改善箇所説明図

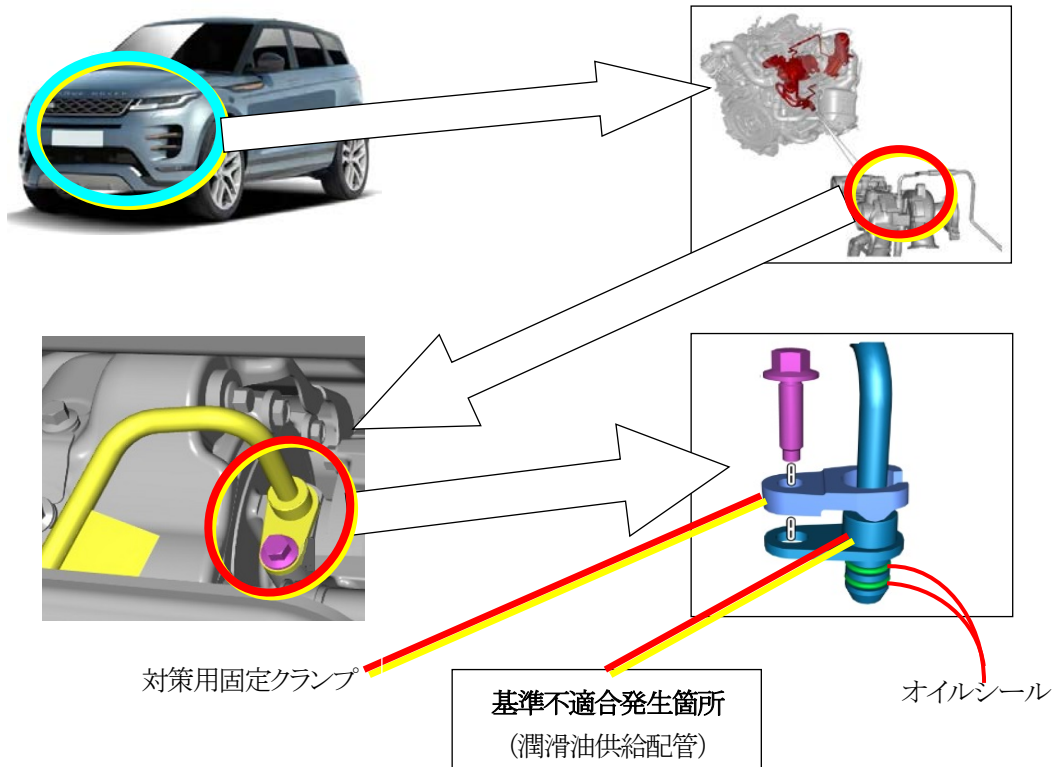
基準不適合発生箇所

ターボチャージャーの潤滑油供給配管において、固定方法が不適切なため、使用過程で急発進や急加速した際に当該配管内の油圧が高くなりオイルシールに応力が集中することがある。そのため、オイルシールが劣化し潤滑油が漏れ、最悪の場合、潤滑油が排気系高温部に飛散する事により火災になるおそれがある。

改善の内容

全車両、当該潤滑油供給配管に対策用固定クランプを追加すると共にオイルシールを交換する。

識別：左下エンジンカバー取付クリップに銀ペイントを塗布する。
